Dodatok č. 1

k Zmluve o dielo č. MAGSP1900013 zo dňa 7.10.2019

1. Zmluvné strany uzatvorili dňa 7.10.2019 Zmluvu o dielo č. **MAGSP1900013 zo dňa 7.10.2019**, zverejnenú dňa 16.10.2019 (ďalej len „Zmluva“), predmetom ktorej je vykonanie diela „**Parčík Záhradnícka – Karadžičova – Sadové úpravy, zhotovenie**“

Opis nevyhnutných prác nad rámec projektovej dokumentácie

Šachta pri dome v ekodlažbe

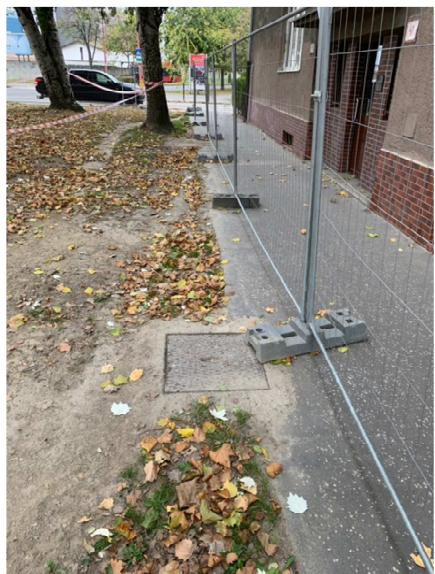
Obklad dlažobnými kockami la linia. Bude potrebné orezať asfalt s odvozom na skládku. Kocky sa budú pozdĺžne zrezávať tak aby sa dopasovali ku pokolopu.

Búrace a betonárske práce, zrezávanie kociek pozdĺžne, finálne osadenie:.....250,-

Kocky lalinia:.....20,-
